改善箇所説明図

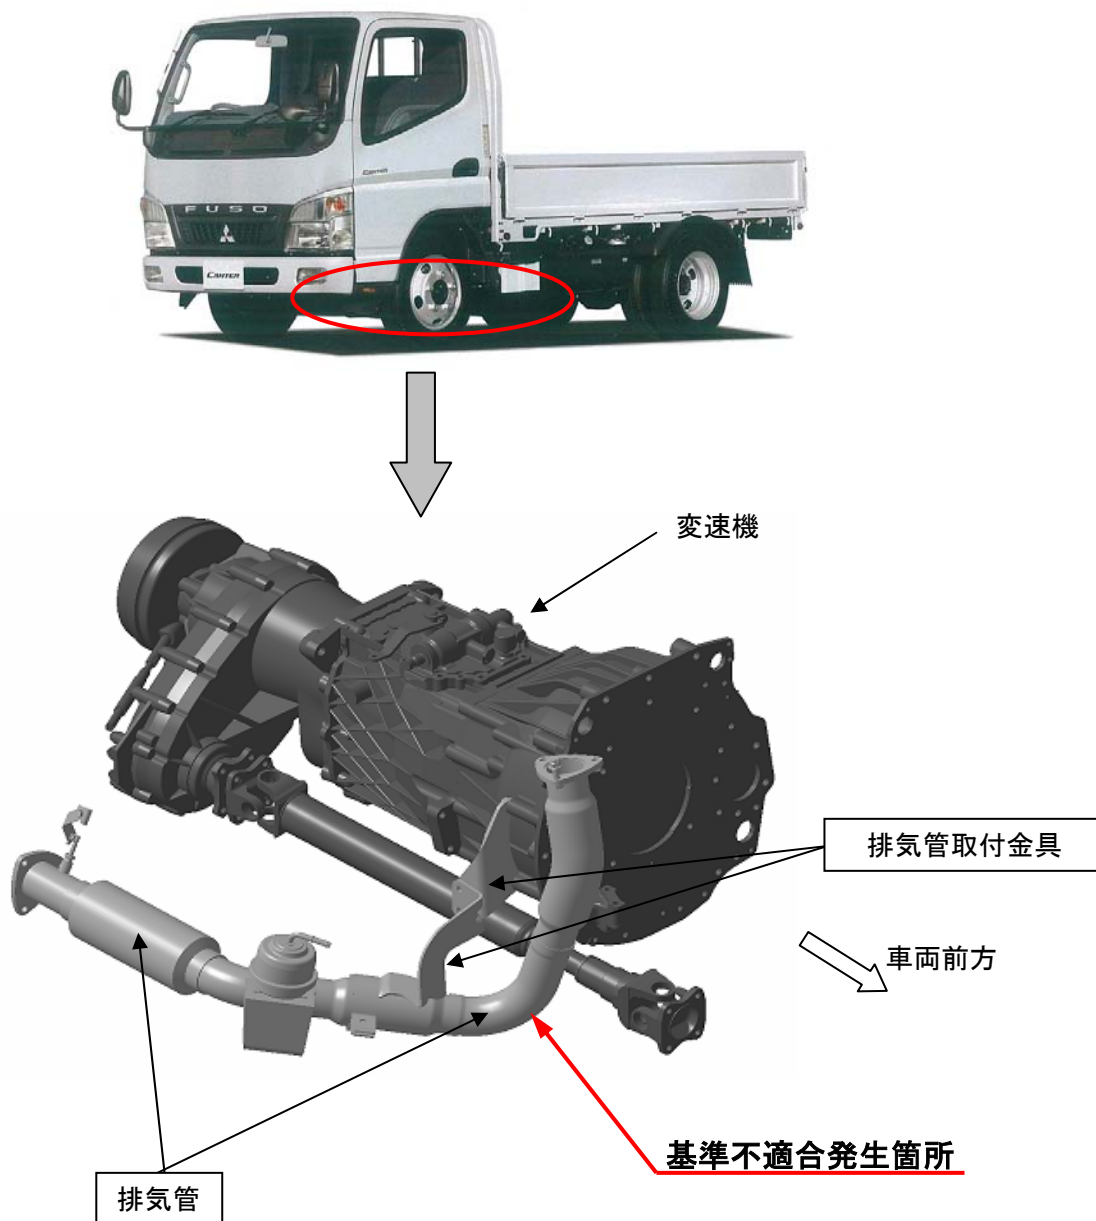
低床四輪駆動車において、排気管の強度が不足しているため、エンジンの振動により排気管に亀裂が発生するものがある。そのため、そのままの状態で使用を続けると、排気ガスが洩れ、最悪の場合、排気ガスの規制値を超えるおそれがある。

全車両、排気管および取付金具を対策品に交換する。なお、対策品の全数供給に時間を要するため、部品が供給できるまでの暫定措置として、排気管の点検を実施し、亀裂が発生している場合には当該排気管を暫定対策品に交換し、後日恒久対策品に交換する。

注：□ は、交換部品を示す。
